島根原子力発電所 2号炉

津波による損傷の防止

津波発生時の運用対応について

(コメント回答)

(入力津波6, 防波堤無し)
日本海東縁部に想定される地震による津波の取水槽水位

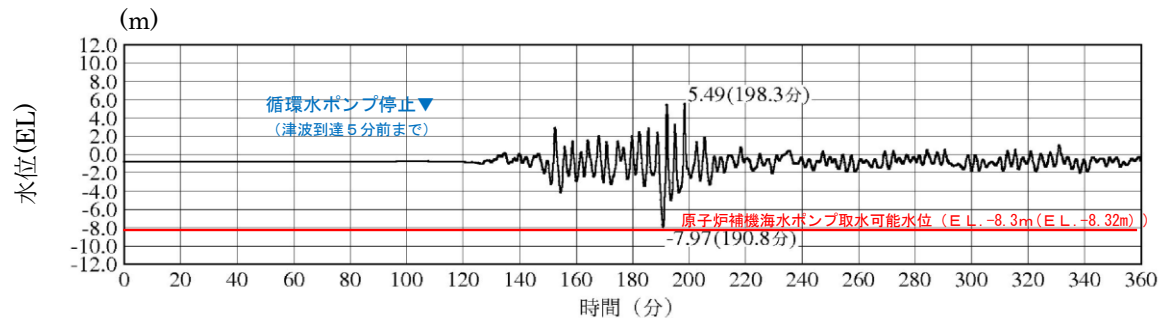
○津波の種類（到達時間が短い敷地近傍の地震による津波、到達時間が長い敷地遠方の地震による津波）によって、循環水ポンプの停止運用を使い分けるのであれば、その考え方が明確となるよう説明すること。

循環水ポンプの停止運用は、到達時間が長い日本海東縁部の地震による津波への対応であるが、津波の種類によって、循環水ポンプの停止運用を使い分けることはしない。

大津波警報が発令された場合は、原則として※、気象庁より発表される第一波の到達予想時刻の5分前までに循環水ポンプを停止する。

※ 大津波警報が発令された場合は、循環水ポンプ停止操作を実施するが、海域活断層から想定される地震による津波は敷地に到達するまでの時間が短く、循環水ポンプ停止前に襲来する可能性がある。なお、海域活断層から想定される地震による津波に対しては、循環水ポンプ運転時においても取水槽水位が非常用海水冷却系の海水ポンプの取水可能水位を下回らないことを確認している。

- 大津波警報が発令された場合、以下を踏まえ、気象庁より発表される第一波の到達予想時刻の5分前までに循環水ポンプを停止する。原子炉の冷却方法の切替及び循環水ポンプの停止操作は下表に示す通りであり、循環水ポンプ停止を判断した時点から数分あれば循環水ポンプによる海水取水を停止することができる。
- 原子炉の冷却方法としては、常用系である循環水系を用いた復水器による冷却と非常用系である残留熱除去系による冷却があるが、復水器による冷却が可能な場合、復水器による原子炉冷却を用いた方が、冷却方法の多様性が確保され、より原子炉冷却機能の信頼性が高い状態である。
- 日本海東縁部に想定される地震による津波では、2号炉取水槽における水位変動は地震発生後約120分以降から始まるが、水位変動が大きくなる（4mを超える）時間はその約30分以降であり、非常用海水冷却系の海水ポンプの取水可能水位（EL-8.32m）付近まで水位が低下する時間はその約60分以降である（下図参照）。
